Association France Nature Environnement HAUTS-DE-SEINE  
45, rue de JOUY  
92370 – CHAVILLE  
Mail : [contact.fne92@gmail.com](mailto:contact.fne92@gmail.com)

**Avis de France Nature Environnement Hauts-de-Seine sur la Participation du Public par Voie Electronique (PPVE) sur le projet du Nouveau Garches à Ambroise Paré (NGAP) à Boulogne-Billancourt.**

Illustration 1 : Démolitions prévues - Source EI, vol 2 p. 51

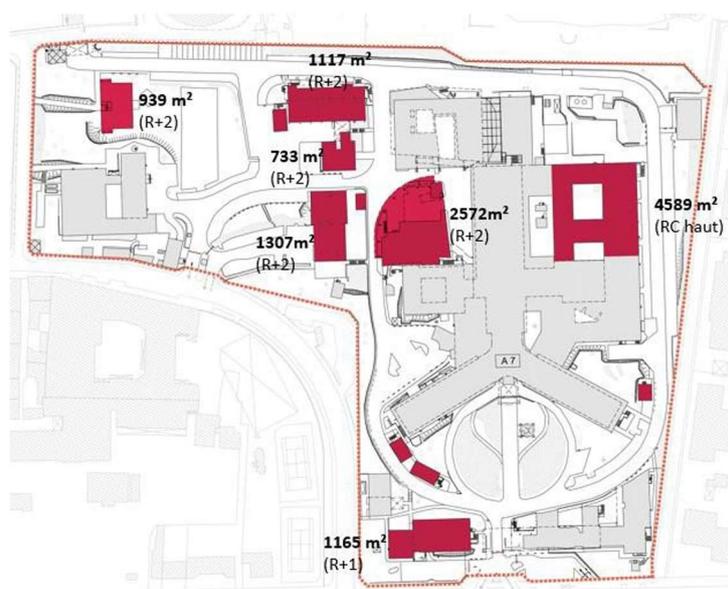
Dans le dossier, les estimations de norias de camions benne lors des phases chantier ne sont pas précises. Pour la phase démolition il est indiqué « estimée à 1,5 mois, ce qui représente en moyenne 2 camions-benne par heure ». Soit un total de  $152 \text{ h/mois} \times 1,5 = 228 \text{ h} \times 2 \text{ camions} = 456 \text{ camions}$  et chaque jour 14 camions qui sortent et rentrent dans le chantier. Pour la phase construction du bâtiment BAC, il est indiqué « Les déblais sont estimés à environ  $25\,000 \text{ m}^3$  et seront évacués au cours d'une période d'environ 3 mois, à raison de 4 à 5 camions-benne par heure. ». Soit un total de  $152 \text{ h/m} \times 3 = 456 \text{ h} \times 5 = 2280 \text{ camions}$  et chaque jour 35 camions qui vont sortir et rentrer dans le chantier. Il est précisé plus loin dans le dossier que le volume total des déblais s'élevait à  $75\,000 \text{ m}^3$ . Ces imprécisions nous empêchent de faire une étude du trafic de norias et donc d'évaluer l'impact sur la circulation locale sur la période du chantier mais rien que 35 camions benne qui vont et viennent sur la périphérie du site font que le trafic sera souvent encombré.
